Verbandsgemeinde Nahe-Glan

Teilflächennutzungsplan „Windenergie“

Für den Teilbereich der ehemaligen Verbandsgemeinde Bad Sobernheim

**Beschlussfassung über die Abwägung der Stellungnahmen
durch den Verbandsgemeinderat der Verbandsgemeinde Nahe-Glan**

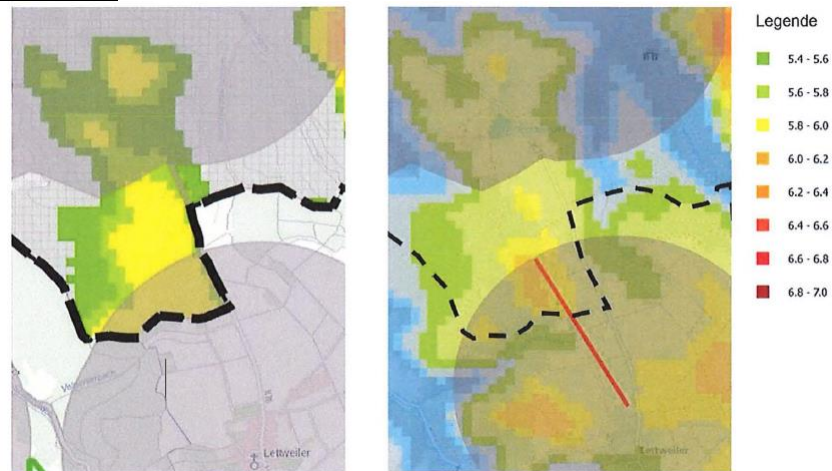
<p>V.</p>	<p>Windgeschwindigkeit - Planungsfehler:</p> <p>Die im Standortkonzept angegebenen Windgeschwindigkeiten 100 m über Grund stimmen nicht mit denen aus dem Windatlas RLP (Ministerium für Wirtschaft, Klimaschutz, Energie und Landesplanung, 2013) überein. In der Abbildung 1 ist beispielhaft das Plangebiet 10 gezeigt. Es ist zu sehen, dass sich im Bereich des Planungsgebiets die angezeigten Windgeschwindigkeiten deutlich unterscheiden. Das Plangebiet 10 hat demnach, ganz anders als im Standortkonzept dargestellt, in den größten Bereichen nur eine Windhöffigkeit von 5,6 - 5,8 m/s (grüne Flächen).</p> <p>Die Windgeschwindigkeit 100 m über Grund sollte für alle Plangebiete erneut und fachlich genau untersucht werden, da die Windhöffigkeit die Grundlage für eine wirtschaftliche Planung bildet und bei einer Planung mit</p>	<p>Die dargestellte Karte aus dem Standortkonzept stimmt zwar nicht mit der Karte, die dem Vorentwurf zur frühzeitigen Beteiligung vom 06.08.2021 bis einschließlich 17.09.2021 beigelegt hat, überein, verdeutlicht aber, dass hier keine unterschiedlichen Planungsgrundlagen vorliegen. In der von der Einwenderin gezeigten Karte, die wahrscheinlich neueren Datums und dadurch ggf. differenzierter ist als das Standortkonzept von 2016, sind sogar Windgeschwindigkeiten von über 6 m/s dargestellt. Sie zeigt aber auch, dass in dem Bereich der Teilfläche 10 Windgeschwindigkeiten über 5,5 m/s in 100 m über Grund</p>

einer zu niedrigen Windhöffigkeit keine ausreichende Energiegewinnung möglich ist.

Wie in der Begründung (gern. § 5 (5) i.v.m. § 2 a BauGB zur Beteiligung gern. § 3 Abs. 2 und § 4 Abs. 2 BauGB) von Gutschker-Dongus, Verfasser Herr Gründonner angeführt, wurde im Windkrafterlass festgelegt, dass Windenergieanlagen nur an Standorten mit hoher Windhöffigkeit von 5,8 - 6,0 m/s in 100 m über Grund geplant werden sollen. Wie in den Abwägungen vom 20.07.22 dargelegt hat sich die Verbandsgemeinde dennoch

Über das Ziel Z_N 165 des ROP werden Vorgaben gemacht, dass Konzentrationsflächen vorrangig in Gebieten mit hoher Windhöffigkeit zu sichern sind. Im Kern stellt dieser Aspekt somit ein hartes Kriterium dar, dem es aber an einer verbindlichen Vorgabe in Form einer räumlich und sachlich bestimmten, vom Träger der Landesplanung abschließend abgewogenen textlichen Festlegung zur Entwicklung, Ordnung und Sicherung des Raumes fehlt.

Zur Festlegung eines sachlich bestimmten Mindestwertes wird deshalb zunächst der „Windatlas Rheinland-Pfalz“ (Ministerium für Wirtschaft, Klimaschutz, Energie und Landesplanung, 2013) herangezogen, der ein hohes Windpotenzial bei 5,8 m/s in 100 m Höhe über Grund benennt.

Im Regionalplan Rheinhessen-Nahe – Teilplan Windenergie von 2013 werden zur Sicherstellung einer wirtschaftlichen Eignung nur Standorte berücksichtigt, die eine Windgeschwindigkeit von wenigstens 5,5 m/s in 100 m über Grund aufweisen. Dieser Wert sei nach Aussage von diversen Betreiberfirmen der Grundwert, der wenigstens erreicht werden muss, damit die Wirtschaftlichkeit zum Betreiben moderner Anlagen gegeben ist. Die Verbandsgemeinde Nahe-Glan hat sich dazu entschieden, dem Wert des o.g. Regionalplans zu folgen und Flächen, die gem. dem „Windatlas Rheinland-Pfalz“ eine Windgeschwindigkeit von weniger als 5,5 m/s in 100 m Höhe über Grund aufweisen, von der weiteren Planung auszuschließen.

<p>dazu entschieden den Minimalwert, bei welchem die Wirtschaftlichkeit der Anlagen noch gegeben wäre, von 5,5 m/s Windgeschwindigkeit in 100 m über Grund für ihre Planung zu benutzen. In welcher Verbandsgemeinderatssitzung wurde hierrüber entschieden?</p> <p>Leider wurde bei der Planung ein Weiterer essenzieller Punkt übersehen. Der Windatlas, welcher die Grundlage der Planung der Verbandsgemeinde bildet, sagt, dass:</p> <p><i>11 Grundsätzlich kann für Waldgebiete angenommen werden, dass die tatsächliche Windgeschwindigkeit niedriger ausfällt als in dem Modell angenommen. Als grober Schätzwert kann für ein Waldgebiet mit einer Baumhöhe von 30 m davon ausgegangen werden, dass die tatsächliche Windgeschwindigkeit um ca. 0,2 - 0,3 m/s niedriger ausfällt. In komplexen Gebieten treten zum Teil lokale Effekte auf, die nicht durch den Windatlas berücksichtigt werden. Kommt in diesen Gebieten noch hinzu, dass weder Windenergieanlagen noch Windmessungen existieren, so sind Abweichungen von mehr als 0,5 m/s möglich. 11</i></p> <p>In allen Waldgebieten müssen die Windgeschwindigkeiten dementsprechend um mindestens 0,2-0,3 m/s verringert werden. Da sich in den beplanten Waldgebieten bisher, beziehungsweise im Jahr 2013, als der Windatlas erstellt wurde, keine Windräder befanden kann es sein, dass die tatsächliche Windhöffigkeit sogar um mehr als 0,5 m/s geringer ist.</p> <p>Nachdem sich gezeigt hat, dass die im Standortkonzept dargestellten Windgeschwindigkeiten nicht mit denen aus dem Windatlas übereinstimmen, müssen alle Plangebiete in Hinblick auf die Windgeschwindigkeit überprüft und hierbei in Waldgebieten außerdem mindestens 0,3 m/s abgezogen werden.</p> <p>Die im Windatlas dargestellten grünen Flächen, dürften dementsprechend in Wäldern nicht mehr bebaut werden da diese dann nur noch eine Windhöffigkeit von 5,3 - 5,5 m/s bei 100 m über Grund besitzen und damit dann sogar der Windhöffigkeitswert unterschritten wird bei dem die Anlagen noch wirtschaftlich wären, geschweige der Wert von mindestens 5,8 - 6,0 m/s, welcher von dem derzeit gültigen LEP IV und in der Begründung des eigenen Planungsbüros gefordert wird (siehe oben).</p>	<p>Aus Sicht des Planungsträgers erfolgt die Auswahl und die Ausweisung in Übereinstimmung mit dem Z_N 165 des ROP.</p>
